Winteronderhoud sloepen ... aandachtspunten.

Aanbevelingen naar aanleiding van enige constatering en bij keuringen in 2023 door SKC.

Sleep- en keurcommissie, december 2023

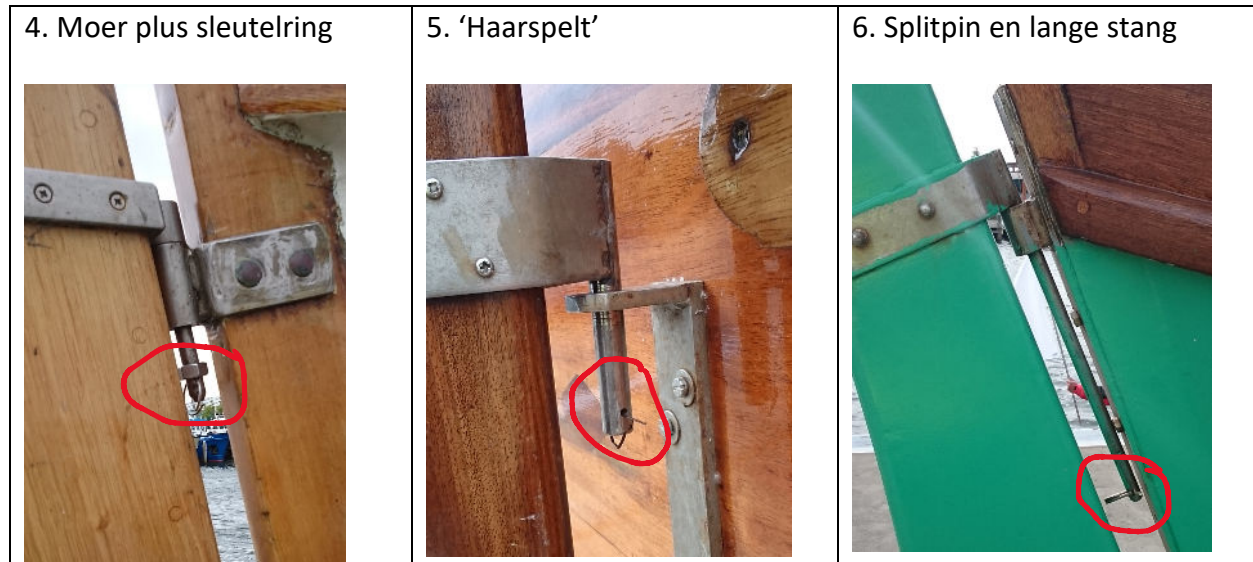
De eenvoudigste manier is het aanbrengen van een splitpen in de roerstang, maar in de praktijk wordt die soms vergeten te plaatsen of beperkt die de beweging van het roer. En dan heeft men alsnog een probleem. Er zijn slimmere oplossingen.

Hieronder enige voorbeelden die zeer goed voldoen omdat er geen losse onderdelen zijn:

1. Terugverende klip	2. Kantelbare klip	3. Klip met vleugelmoer

Formeel juist, **maar minder handig** omdat er losse onderdelen voor nodig zijn die gemakkelijk vergeten worden te plaatsen. Bovendien is er soms te weinig ruimte voor de pin en kan die het roer beschadigen. Bij 6 is de splitpin overbodig als de schuifstang minimaal 25 cm lang is (zowel onder als boven-scharnier!)

Letterlijk: Het roer mag langs een verticale stang kunnen bewegen, maar het roer mag niet kunnen worden verloren als het omhoog schuift. Dit wordt bereikt door een aanslag of borging aan de bovenkant, die al dan niet gemakkelijk bewust is te ontkoppelen, of door voldoende schuiflengte over deze stang zonder los te raken (minimaal 25 cm).

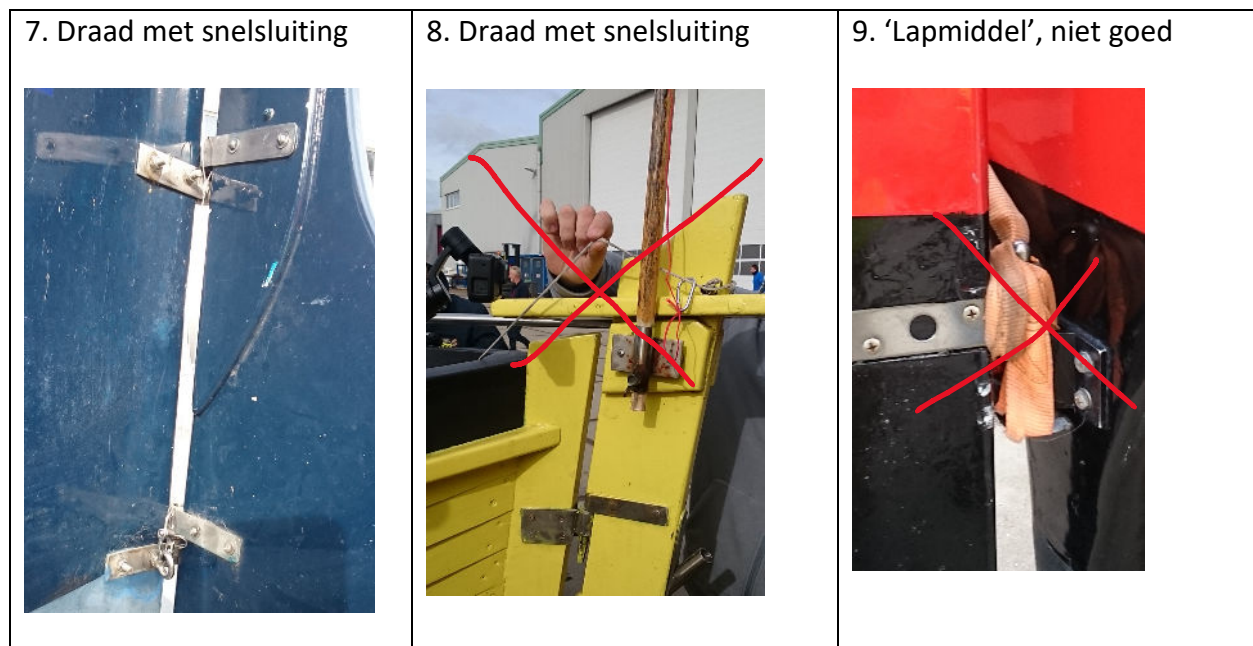
Oplossingen 7 en 8 zijn beide met een staaldraad, maar zijn essentieel verschillend. Bij 7 verhindert de staaldraad het omhoogschuiven, bij 8 verhindert de staaldraad alleen verlies als het roer spontaan uit de ophanging schiet. **Dat is niet voldoende !!** De sloep wordt evengoed onbestuurbaar als het roer uit de scharnieren schiet.

Oplossing 9 is een noodoplossing die wordt afgekeurd. De band zit niet zeker vast en beïnvloedt bovendien de weerstand omdat deze onder de waterlijn zit.

Roerophanging 10 is zijdelings geopend; het roer moet dwars worden gedraaid om naar boven te kunnen schuiven.

De roeren bij 11 en 12 moeten zo ver omhoog worden geschoven voordat ze ontkoppelen, dat spontane ontkoppeling onmogelijk is. Ook bij 6 was dat waarschijnlijk al lang genoeg, maar geeft de borging de extra zekering wanneer tijdens het roeien het roer daadwerkelijk eventjes naar boven wordt geschoven.

Als het roer meer dan 25 cm omhoog moet voordat het ontkoppeld kan worden, of als het roer eerst dwars moet worden gezet voordat het kan worden ontkoppeld, dan is extra borging niet meer nodig om spontaan verlies van het roer te verhinderen.

3. Uithouders

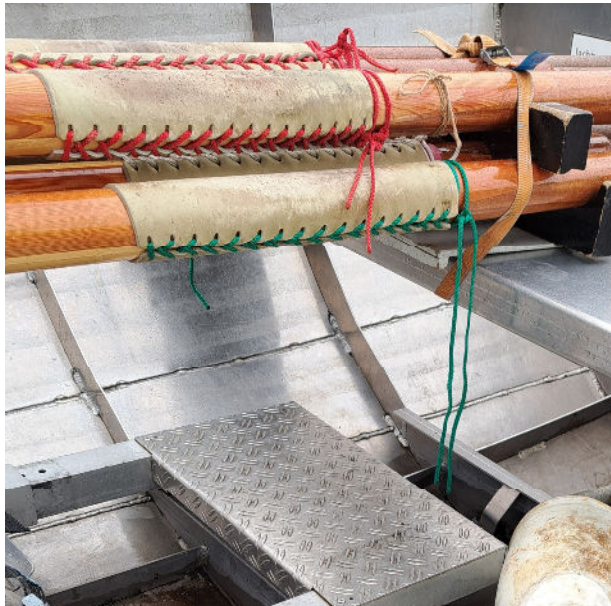
Sommige sloepen hebben de uithouders aan de voorkant of achterkant te breed uit staan, terwijl de andere uithouders juist smaller staan om de dolpotten toch op één lijn te krijgen. Dat is een tijdje gedoogd, maar is sinds 2023 niet meer toegestaan. Alle sloepen die dit betreft krijgen de tijd tot 2024 om dit aan te passen. Alleen als de afwijking minder dan 1 cm is wordt de situatie gedoogd, maar dat geldt alleen voor bestaande situaties. Deze gedoogmarge geldt niet voor nieuwe sloepen en ook niet na aanpassing: als de situatie wordt aangepast dan moet die daarna meteen ook volledig voldoen.

N.B. De situatie met verschillende dolpot-afstanden is ook niet handig roeien: de roeiers op verschillende doften ervaren verschillende krachten. Dat gaat meteen ten koste van het gelijk roeien.

Moet jullie sloep worden aangepast, maar je loopt tegen technische problemen aan. Neem dan contact op met de SKC voor meer tips, of met de eigenaar van een vergelijkbare sloep. De meeste kromhoutwhalers hebben bijvoorbeeld hetzelfde probleem met het voorste (niet originele) uithouderblok; een aantal heeft daar een slimme oplossing voor gevonden.

Artikel 2, lid 3 van het technisch reglement stelt voorwaarden over uithouders: “Het aanbrengen van uithouders (out riggers) is toegestaan, mits het aantal niet groter is dan twee per dolboord. De hartafstand van de dolpotten in de uithouders mag niet breder zijn dan de breedste hartafstand tussen de dolpotten geplaatst in het dolboord.”
